Изменение № 1 ГОСТ 25348—82 Единая система допусков и посадок. Ряды допусков, основных отклонений и поля допусков для размеров свыше 3150 мм

Утверждено и введено в действие Постановлением Государственного комитета по стандартам от 26.10.88 № 3526

Дата введения 01.01.90

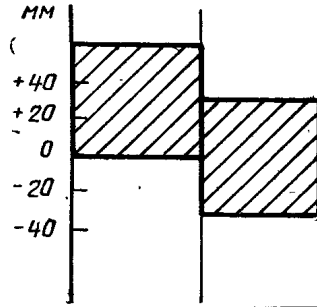
Таблица 8. Наименование. Заменить квалитет: 17 на 18; Головка. Заменить единицу: мкм на мм; таблицу дополнить графами для полей допусков «H18» и «JS 18» с соответствующим расположением этих полей допусков на схеме:

Интервал размеров, мм	Поля допусков	
	H18*	JS 18*
	Предельные отклонения, мм	
Свыше 3150 до 3550	+41 0	+20,5 -20,5
Свыше 3550 до 4000	+50 0	+25,0 -25,0
Свыше 4000 до 4500	+62 0	+31,0 -31,0
Свыше 4500 до 5000	+76 0	+38,0 -38,0
Свыше 5000 до 5600	+94 0	+47,0 -47,0
Свыше 5600 до 6300		
Свыше 6300 до 7100		
Свыше 7100 до 8000		
Свыше 8000 до 9000		
Свыше 9000 до 10000
